1. INFORMACIÓN DE REFERENCIA

1.1 CONCEPTO TÉCNICO No.	**CT-7853**
1.2 ÁREA:	Análisis de Riesgos y Efectos de Cambio Climático
1.3 COORDINACIÓN:	Estudios y Conceptos
1.4 REFERENCIA CRUZADA RADICADO IDIGER:	2014ER17032
1.5 RESPUESTA OFICIAL No.	RO-74267

2.1 SOLICITANTE:	Curaduría Urbana 5
2.2 PROYECTO:	"Calle 48C Sur # 8A - 37 Este" (Actual)
2.3 LOCALIDAD:	4. San Cristóbal
2.4 UPZ:	51. Los Libertadores
2.5 BARRIO O SECTOR CATASTRAL:	Barrio La Nueva Gloria
2.6 DIRECCIÓN:	Calle 48C Sur # 8A - 37 Este (Actual) (*)
2.7 CHIP:	AAA0004SARU (*)
2.8 MANZANA CATASTRAL:	06
2.9 PREDIO CATASTRAL:	17
2.10 ÁREA (Ha):	0.0126 (*)
2.11 FECHA DE VISITA: **FECHA DE EMISIÓN:**	Septiembre 18 de 2014 Noviembre 06 de 2014

Fotografía No. 2. Predio objeto de visita en el cual se encuentra construida una edificación de tres (3) pisos de altura.

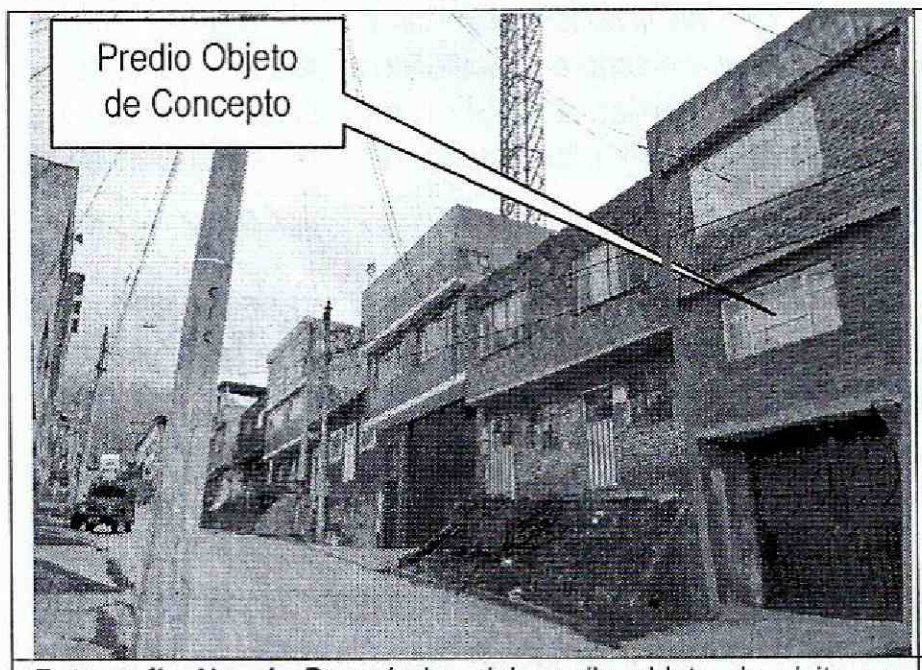
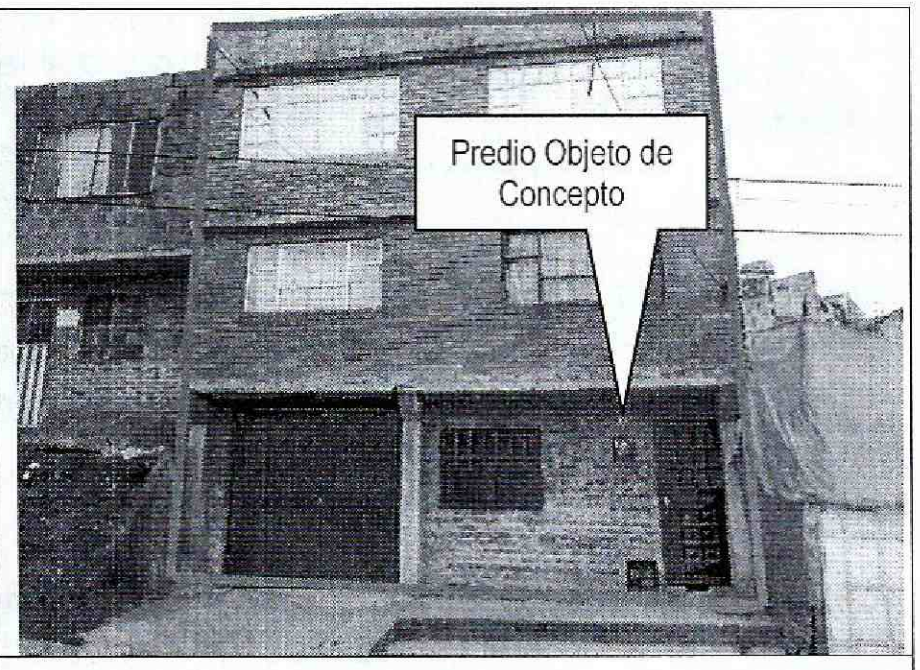
En el momento de la visita técnica al predio objeto del presente concepto técnico, se encontró construida una edificación de tres (3) pisos de altura, conformada por mamposteria simple a parcialmente confinada. En el predio no se observaron evidencias de afectación por procesos de remoción en masa de carácter local en su interior, ni de carácter general en la ladera o zonas aledañas al predio evaluado (Fotografías No 1 y 2).

Finalmente y considerando que en la visita de campo efectuada al predio de la Calle 48C Sur # 8A - 37 Este (Fotografías 1 y 2), se encontró construida una edificación de tres (3) pisos que posiblemente se ajusta a la descripción del proyecto incluido en el formato de solicitud GPR-FT-03 enviado por él solicitante; se recomienda a la Alcaldía Local de San Cristóbal, verificar si se ha cometido alguna infracción urbanística para que si es del caso, lleve a cabo las acciones pertinentes dentro de su competencia como encargada del control urbano en su localidad.
